**LAPORAN ADVIS TEKNIS
PELAKSANAAN PEKERJAAN DETAIL DESAIN DAN PENYUSUNAN
DOKUMEN PERENCANAAN PENGADAAN TANAH PENGINGKATAN DI
CIMOYAN KABUPATEN PANDEGLANG**

OKTOBER 2022

**KEMENTERIAN PEKERJAAN UMUM DAN PERUMAHAN RAKYAT
DIREKTORAT JENDERAL SUMBER DAYA AIR
DIREKTORAT IRIGASI DAN RAWA
BALAI TEKNIK IRIGASI**

Gambar 2. Peta Layout DI Cimoyan

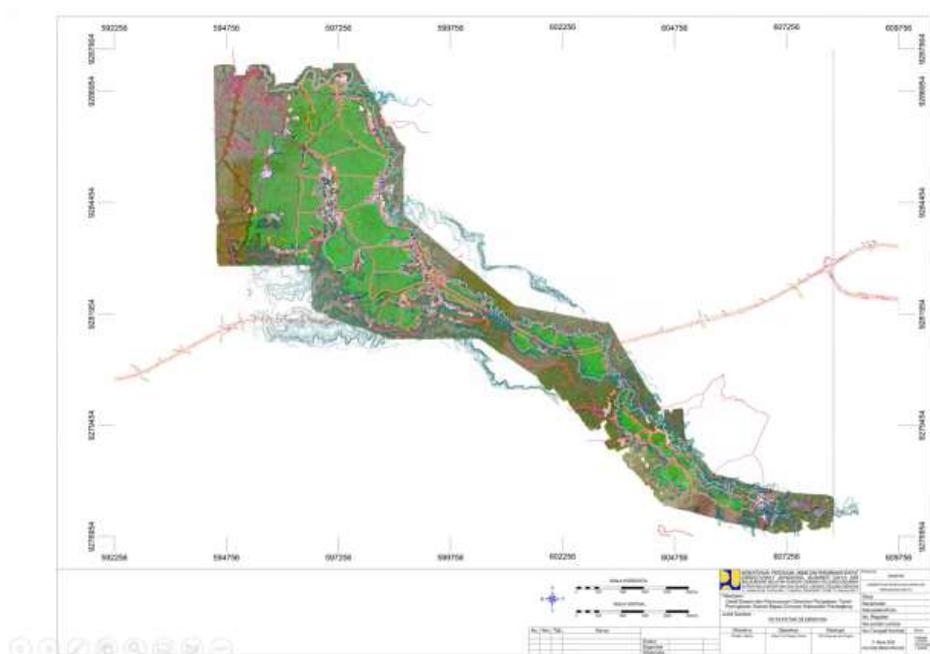
- a. Terkait dengan luasan tanah sudah diidentifikasi kebutuhan tanahnya yakni dengan luasan sekitar 37,3 ha. Untuk pembebasan tanah tidak diperbolehkan pembebasan hingga 2 angka dibelakang koma.
- b. Untuk luas wilayah fungsional dengan luas baku terdapat perbedaan yang cukup signifikan, perlu diklarifikasi kembali pembebasan lahan yang akan dilakukan apakah mau ditinggali atau dibebaskan semua.
- c. Hasil pembahasan bendung hingga saat ini senilai 20 M, perlu dipilah pilah pekerjaan yang harus dikerjakan sehingga tidak mengakibatkan kegagalan fungsi bangunan Bendung dan dalam anggaran tersebut sudah termasuk dengan biaya supervisi.
